## 糾 正 案 文 ( 公 布 版 )

壹、被糾正機關：台灣電力股份有限公司。

貳、案由：興達發電廠二號機大修，北開關場隔離開關3541掛卡開啟，以區隔有電匯流排與大修工區有關設備。111年3月2日下午，該廠電氣組變電一課為測試隔離開關3541，提出3541帶電動作測試工作聯絡書，惟該聯絡書未將鄰接斷路器3540納入「工作內容及停止範圍」欄檢討，誤認斷路器3540已完成大修，絕緣氣體已回填，不會引起跳機風險，並於次(3)日在3540、3541副卡未到情況下，經值班同意，以簽名方式「暫銷卡」<sup>1</sup>，現場亦未確認斷路器3540內有無絕緣氣體(SF6)，即投入隔離開關，致生閃絡接地故障，而該故障發生後，因匯流排保護電驛自動閉鎖時間設定不當，第一道保護機制失效，而第二道後衛保護機制，則因興達、龍崎等開關場各自合聯，失去分群效果，路北~興達白線、龍崎~路北白線未跳脫，最終導致系統分裂，南部系統全停電，造成全台約549萬戶停電等情，均確有違失，爰依法提案糾正。

圖1 興達北開關場單線圖(興二機部分)

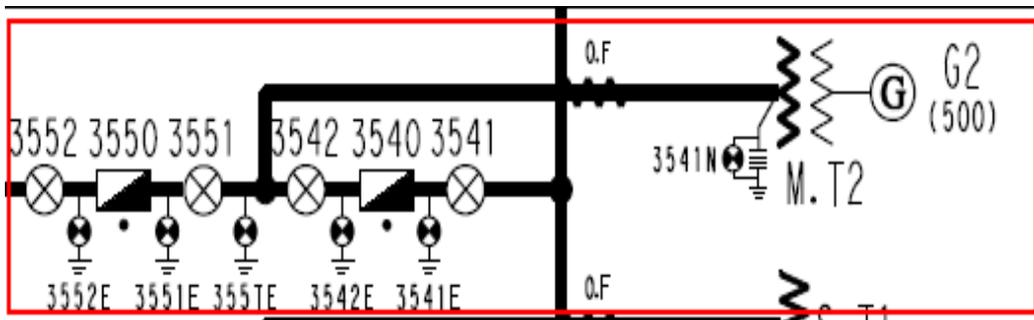
(二)查111年1月1日~3月15日興二、三號機大修，345kV(北)開關場配合隔離，同時進行斷路器3540、3550大修保養工作，單線圖如圖1。同年3月2日上午，電力修護處(下稱修護處)完成隔離開關(DS)3541電磁開關之更換，同日下午電氣組變電一課依值班與保養部門聯繫作業標準一、(一)、1、(14)<sup>4</sup>提出設備

維護檢修、試驗工作聯絡書(下稱工作聯絡書，如表1)，預於次(3)日進行帶電DS3541、3552動作測試，聯絡書記載之「工作內容及停止範圍」共4項：「1. 確認ES 355TE、3541E、3542E、3551E、3552E開啟。2. DS3541投入開啟測試。3. DS3552投入開啟測試。4. DS3542現場投入開啟測試。」未將斷路器3540納入；另該聯絡書就可能影響機組運轉安全事項，如「1. 是否需要做設備試運轉( )」、「A. 設備異常檢修、試驗等，是否可能有跳機風險?( )」均要求填寫，惟當時均填「否」，經簡明峯課長、電氣組吳俊德經理核章(未送運轉副廠長)後，逕送值班經理，因協辦變電專員田○○於3月2日說工作聯絡書內容有漏列項目，故值班主任請其經主管確認後再送，該聯絡書於次(3)日送抵二值值班主任李威廷。

表1 興達發電廠設備維護檢修、試驗工作聯絡書(111年3月2日)

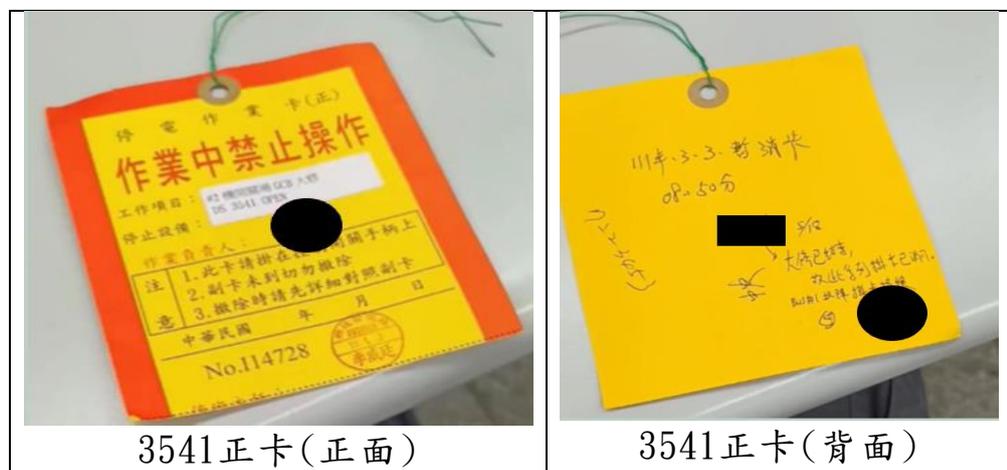
DS3541、3552動作測試)，然該聯絡書竟漏列3540，台電公司112年1月3日函澄稱「非漏列，因3540原已掛卡OPEN，故聯絡書未寫3540」<sup>6</sup>，此一說法，按3540縱已掛卡開啟，倘其絕緣氣體尚未回充，仍將因閃絡而發生接地故障，即知該試驗工作聯絡書存有重大疏漏。再者，為3月3日帶電動作測試，3541須由掛卡開啟改投入，3541E須由掛卡投入改開啟，由於涉及掛卡開關狀態之改變，依規定須先進行撤卡作業，然變電一課竟於未取得修護處3541、3540副卡情況下，逕於3541正卡背面以簽名方式暫銷卡<sup>7</sup>（如圖2），且未現場確認3540絕緣氣體回充情形，致投入時3540閃絡而發生接地故障，於違反前揭「電力系統運轉操作章則彙編」之「拾貳、停電工作辦理規定」、設備閉鎖及復原管制作業程序、興達發電廠「值班與保養部門聯繫作業標準」一、（一）1.（10）及規定。

圖3 興二機大修中設備掛卡情形、事故前3541、3541E、3542E暫銷卡待測試狀態及事故發生情形

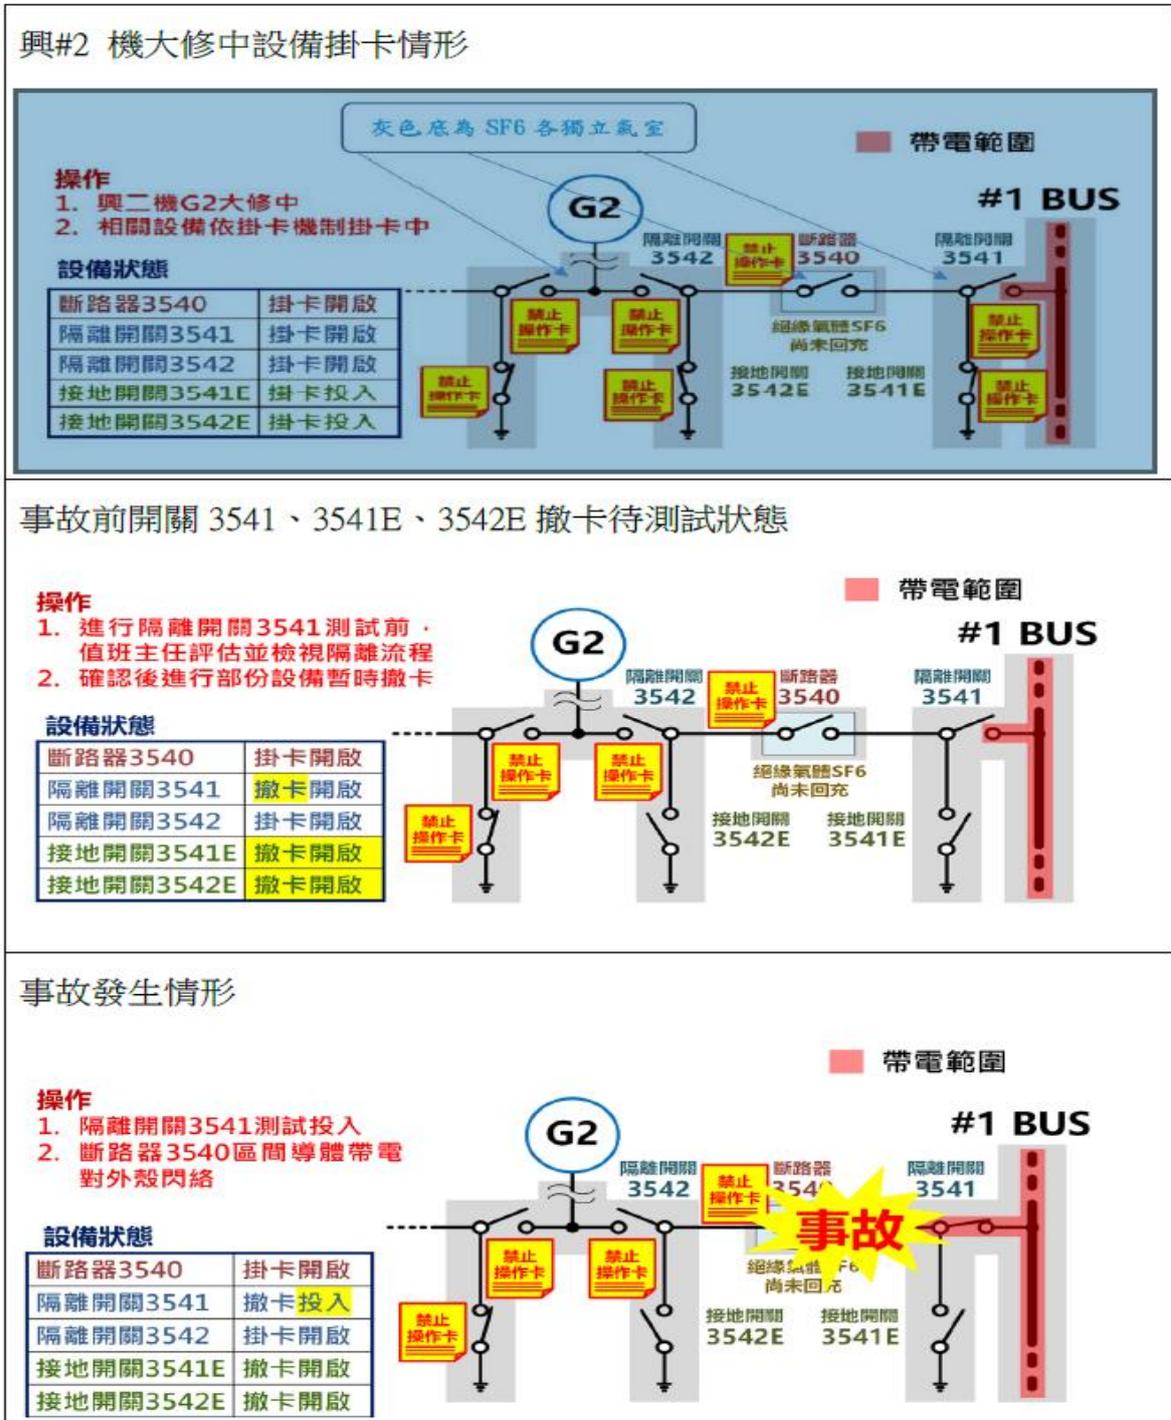
(二)查興二機大修，111年1月3日完成相關開關掛卡作業，如GCB 3540掛卡開啟，DS 3541掛卡開啟，ES 3541E掛卡投入，ES 3542E掛卡投入，ES 355TE掛卡投入……等，副卡由修護處持有。其中：

- 1、3541E(No. 114733)、3542E副卡，依3月1日值班日誌，修護處於111年3月1日繳回予變電一課田○○，田○○3月1日簽收後，持卡請值班主任張○○將3541E、3542E暫銷卡開啟(原掛卡投入)，迄303事故前均處於暫銷卡開啟狀態。
- 2、3540(No. 114723)，111年1月3日掛卡開啟，迄同年3月3日事故前副卡仍由修護處持有。
- 3、3541(No. 114728)，111年1月3日掛卡投入，迄同年3月3日事故前副卡仍由修護處持有。

4、興二機大修中設備掛卡情形、事故前3541、3541E、3542E暫銷卡待測試狀態及事故發生情形如圖3。

圖10 匯流排保護及線路跳脫情形

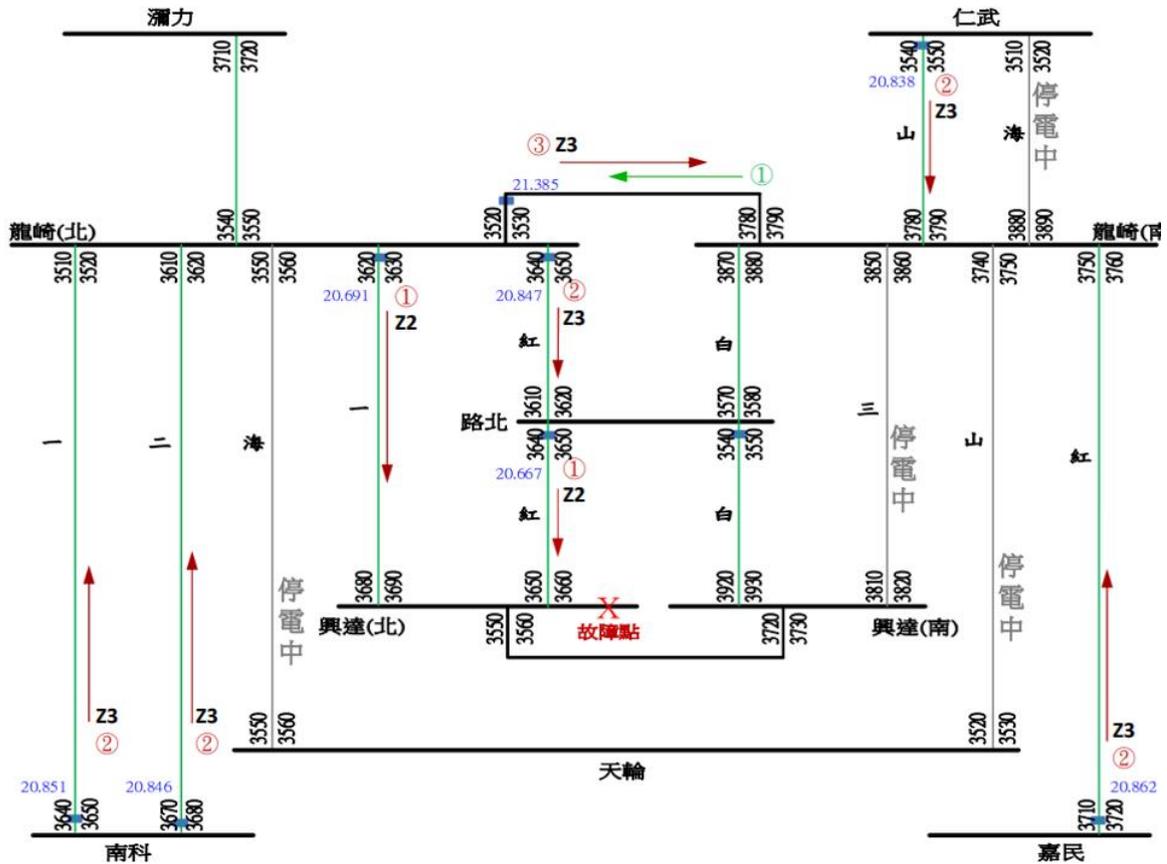
(三) 惟查匯流排保護及線路跳脫情形：(參考圖10)

- 1、興達發電廠分群為(南)、(北)開關場，各設有匯流排保護電驛，3月3日當天因龍崎~興達三路停電進行氣封型絕緣線路工程，(南)開關場僅剩路北~興達白線一回線輸電至路北變電所，為防止(南)開關場全黑，(南)、(北)開關場間聯絡線合聯確保融通性，但線路合聯後失去分群效果。
- 2、龍崎超高壓變電所分群為(南)、(北)開關場，因天輪~龍崎山線、天輪~龍崎海線停電進行鐵塔改建工程、龍崎~興達三路停電進行氣封絕緣線路工程及仁武~龍崎海線停電點檢，為確保系統融通性，(南)、(北)開關場間聯絡線合聯，但線路合聯後失去分群效果。
- 3、興達發電廠(北)開關場閃絡事故發生當時，因隔離開關3541為馬達驅動式操作機構，操作投入指令後由開啟至完全閉合約需7秒，過程中帶電之一號匯流排經由隔離開關3541對相鄰已無絕緣氣體之斷路器3540導體放電，惟產生之洩漏電流，持續5秒後匯流排保護電驛判定為比流器訊號異常，自動閉鎖保護電驛功能，致使興達發電廠第一道保護機制失效。接著隔離開關3541接地故障發生，(北)開關場匯流排保護電驛已閉鎖(即關閉保護功能)無法清除故障，故障電流持續存在。
- 4、此設於鄰近興達發電廠之變電所第二道後衛保護機制啟動，龍崎、路北、嘉民、南科、仁武等5所超高壓變電所線路跳脫，惟路北~興達白線、龍崎~路北白線未跳脫，經查係因電力搖擺(電流斷續變化)，造成電驛無動作，導致電力系統擾動，引發南部地區豐德、興達、嘉惠、南火、麥

(四) 綜上，303事故匯流排接地故障，固因維護與值班部門未依規定程序撤卡而起，然因匯流排保護電驛自動閉鎖時間未考量隔離開關3541開啟至閉合所需時間(3541為馬達驅動式操作機構，操作投入指令後由開啟至完全閉合約需7秒，大於匯流排保護電驛自動閉鎖時間5秒)，致使接地故障發生後，第一道保護機制失效，而第二道後衛保護機制，則因興達、龍崎(南)、(北)開關場各自合聯，失去分群效
